(仮称) 肥薩ウインドファーム
環 境 影 響 評 価 準 備 書
補 足 説 明 資 料

令和 5 年12月

電 源 開 発 株 式 会 社

風力部会 補足説明資料 目次

図1 西側事業地付近水質調査地点集水域図

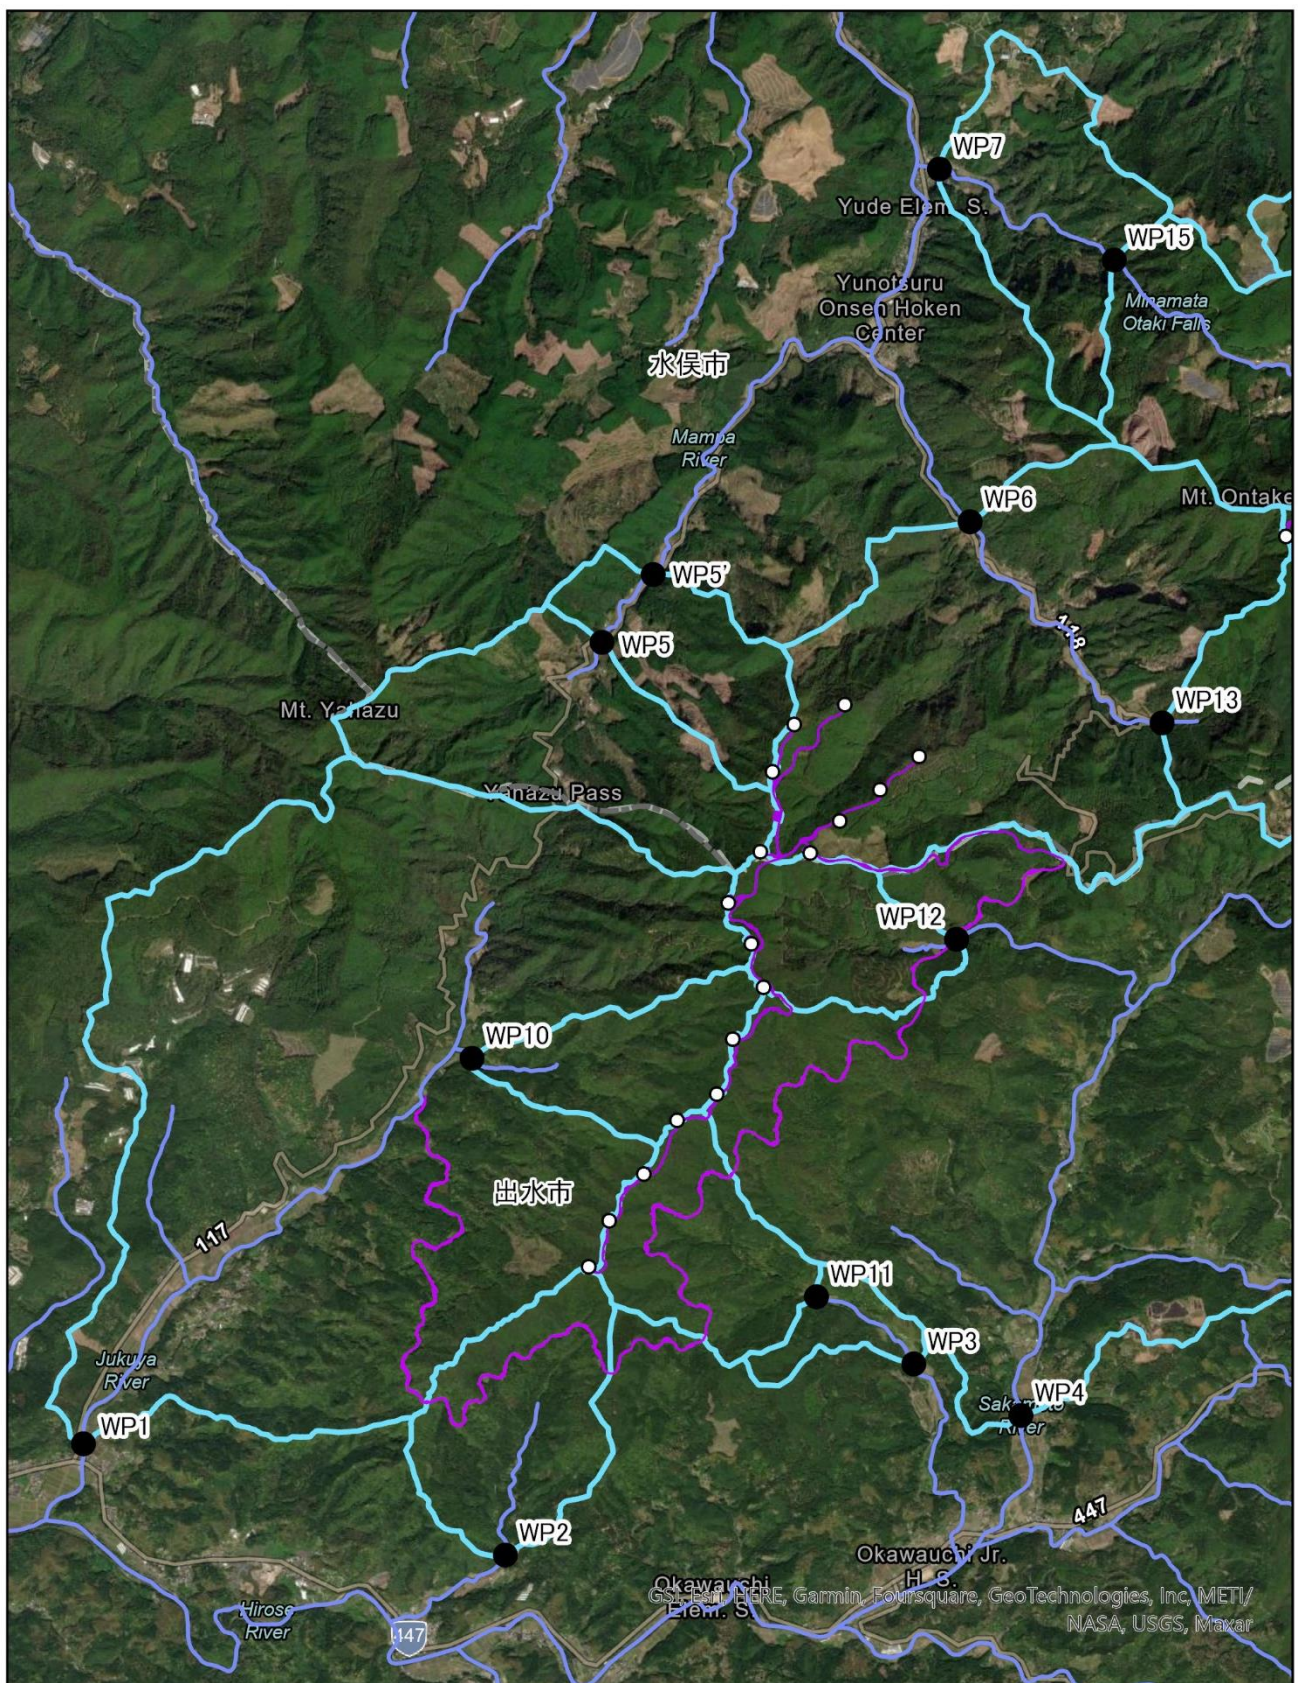
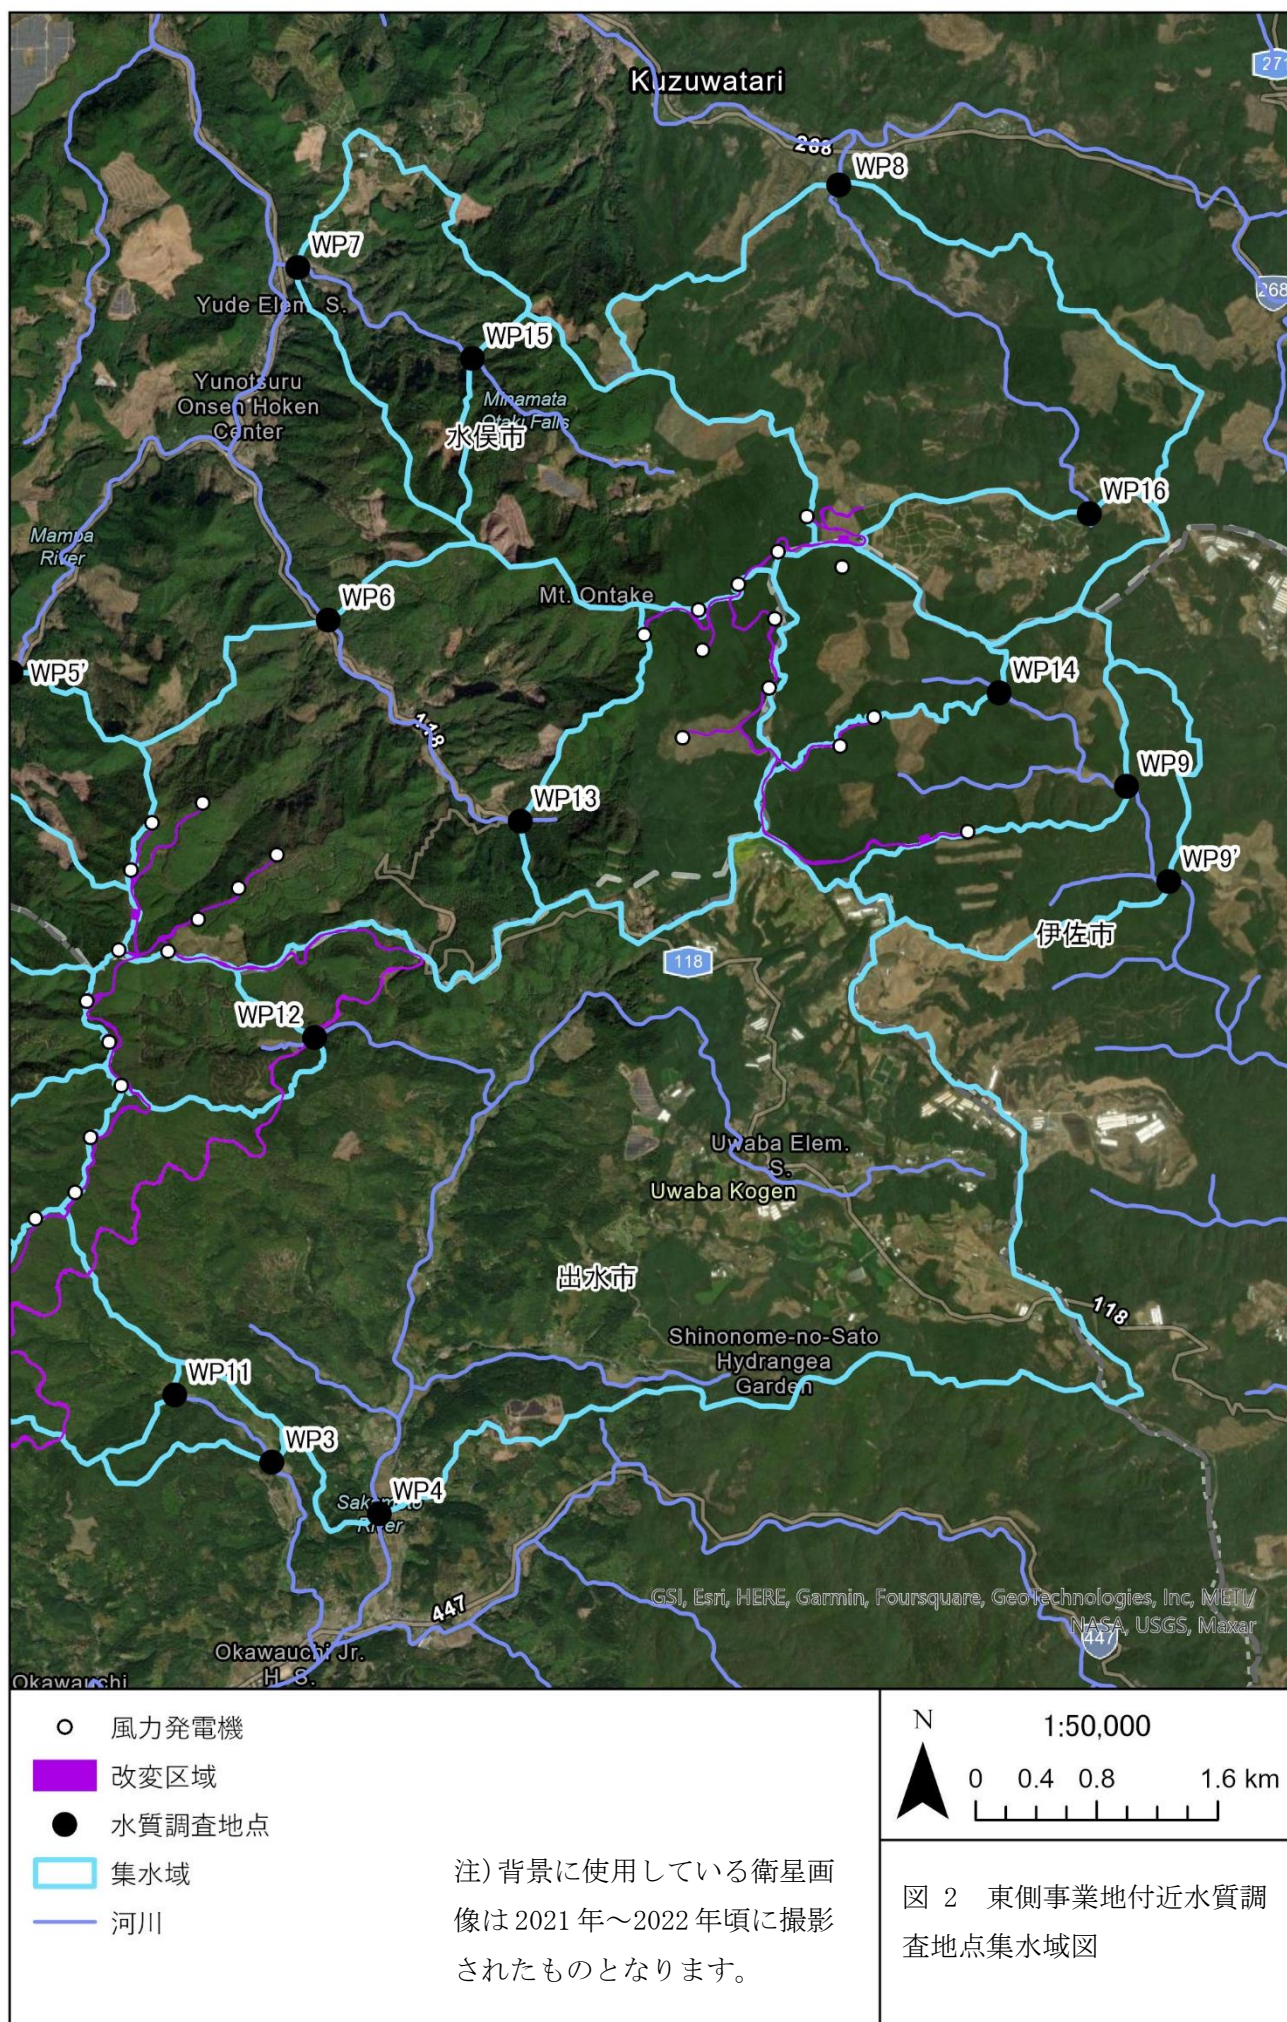
図中の集水域境界と河川が同色系で示されており、判読がややわかりづらくなっています。色分けに工夫をお願いしたいと思います。

修正した資料は次ページ以降に示す通りです。評価書では記載について修正します。

図 2 招川内地区における年間 30 時間を超える住宅周辺の様子（上）と、3D 表現ソフト上で再現した対象住宅付近からの風力発電機設置方向の様子（下）

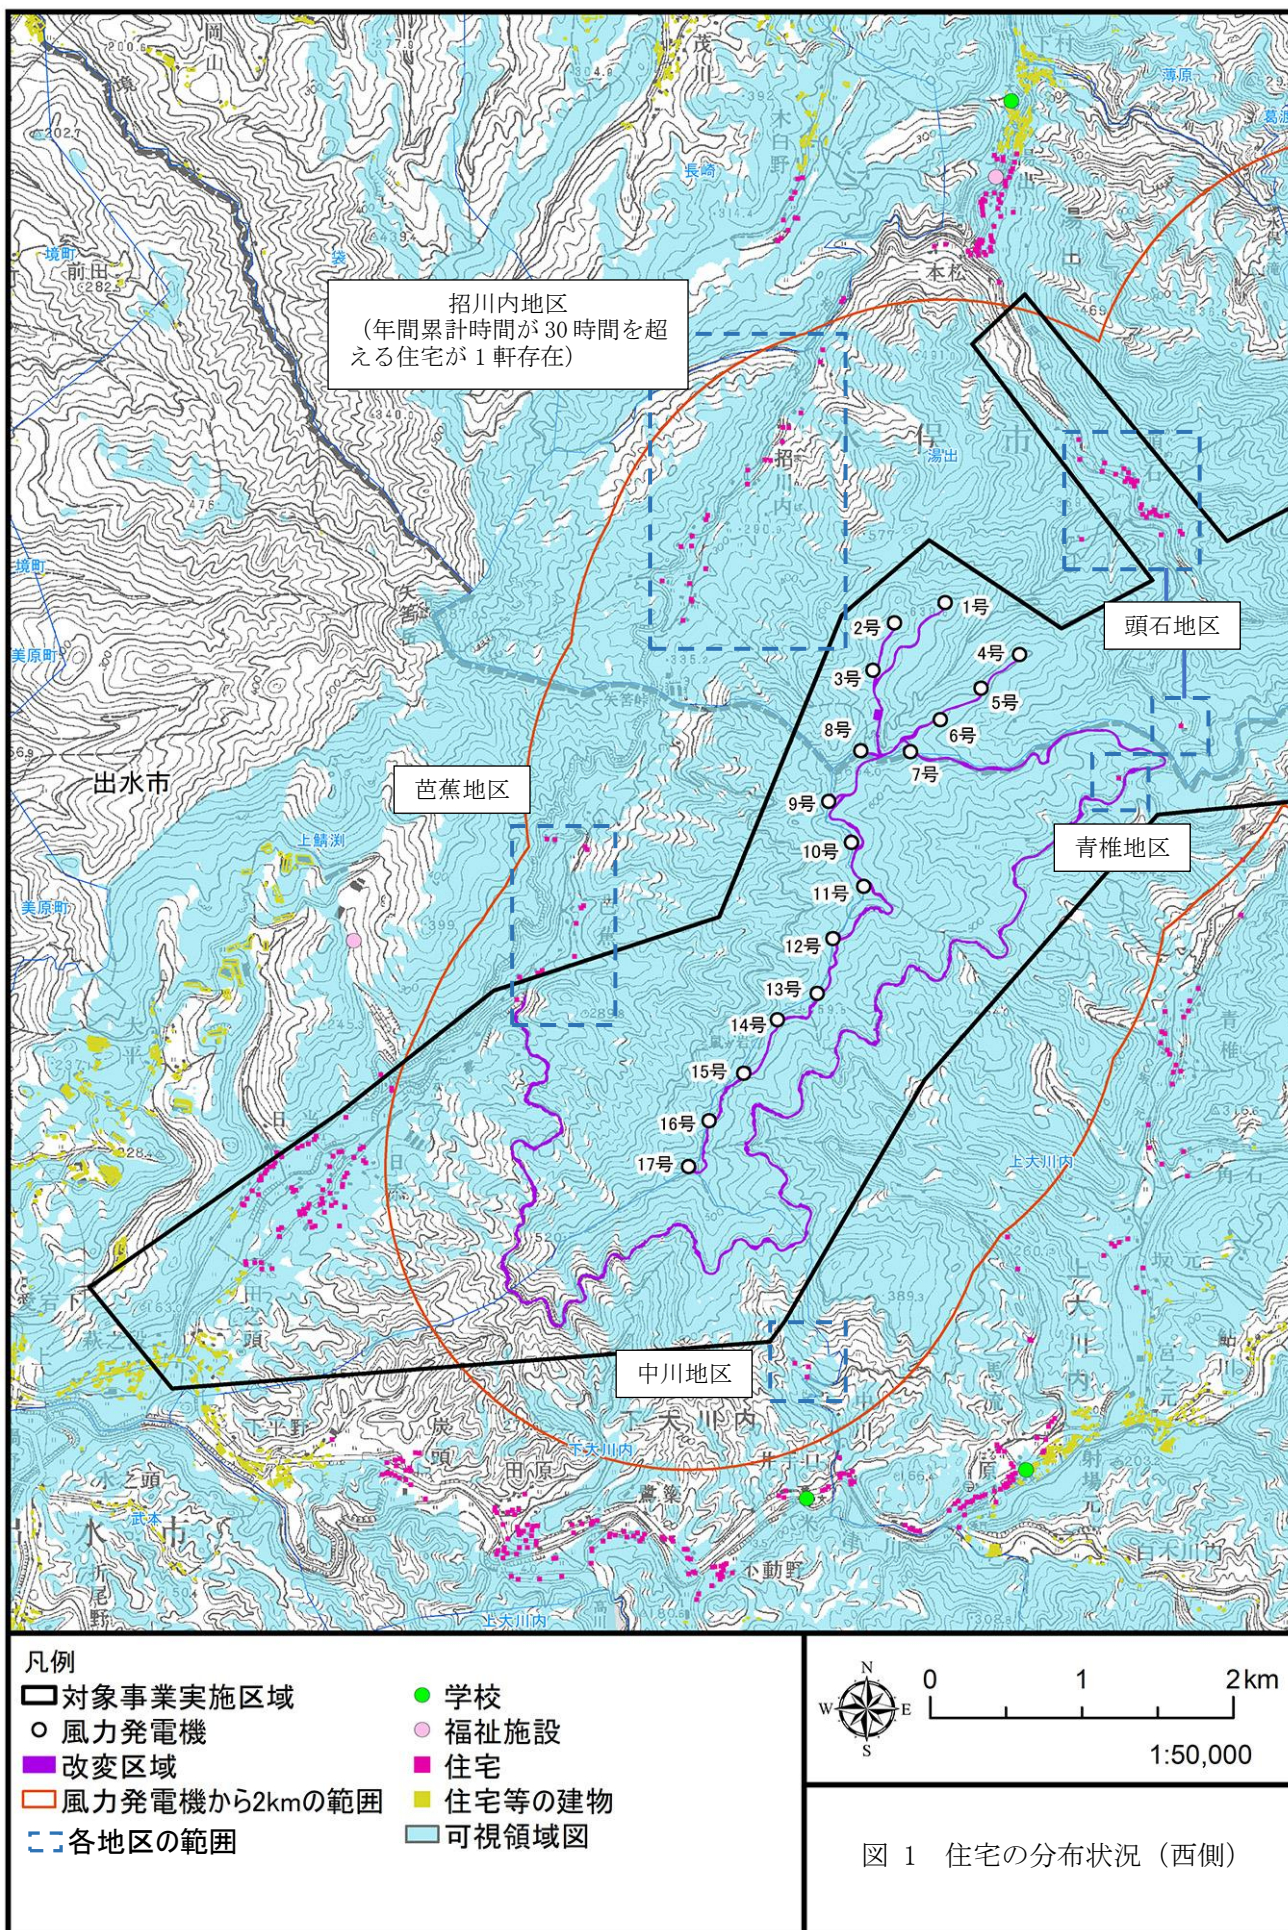
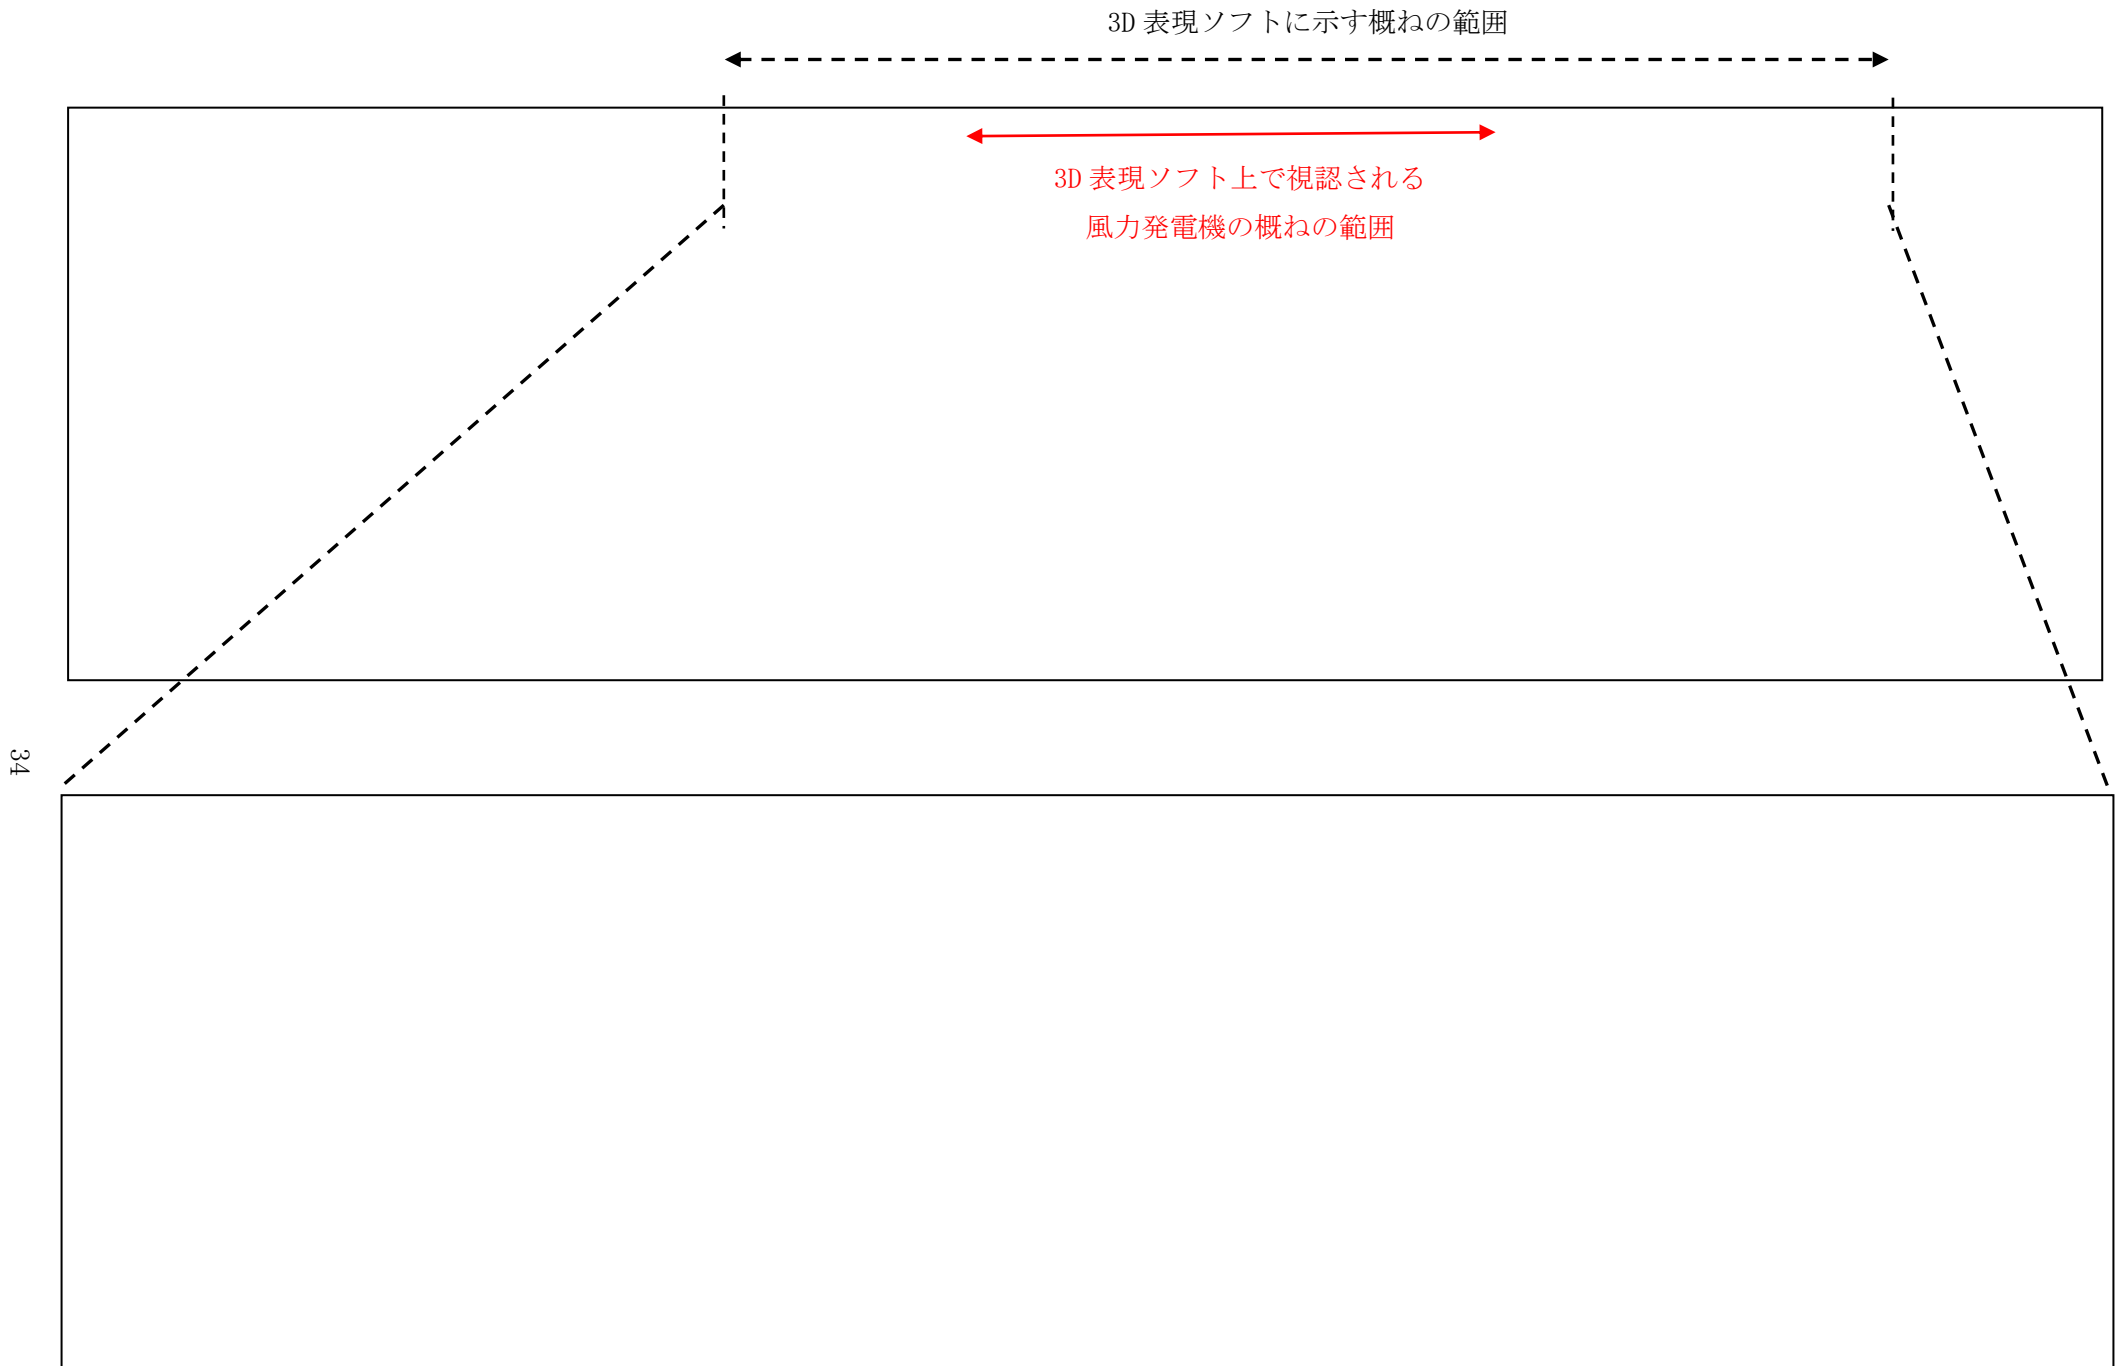
表10.1.3-4には日最大時間が30分を超える住宅数も記載をしてください。また年間累計時間が30時間を超える、または、日最大時間が30分を超える住宅数も記載してください。730ページの2-4行目に記載のある「海外のガイドラインの指針値である「（実際の気象条件を考慮しない場合）風車の影がかかる時間が年間30時間かつ1日30分を超えない。」は、外国語の原文を見ていただければわかりますが、年間30時間も超えてはいけないし、1日30分も超えてはいけないことを意味しています。

表 10.1.3-4 に日最大日影時間が 30 分を超える住宅数を追記した結果は、次ページ以降の表 1 に示すとおりです。海外のガイドラインの指針値について、年間 30 時間または日最大日影時間が 30 分を超えないこととすると、鬼岳地区で 7 軒、招川内地区で 1 軒の住宅が指針値を超えることとなります。

なお、招川内地区の 1 軒の住宅の様子は次ページ以降の図 1～3 に示す通りとなりますが、当該住宅においては窓周辺に樹木が植えられており、日影の影響が生じる可能性は低いと考えております。
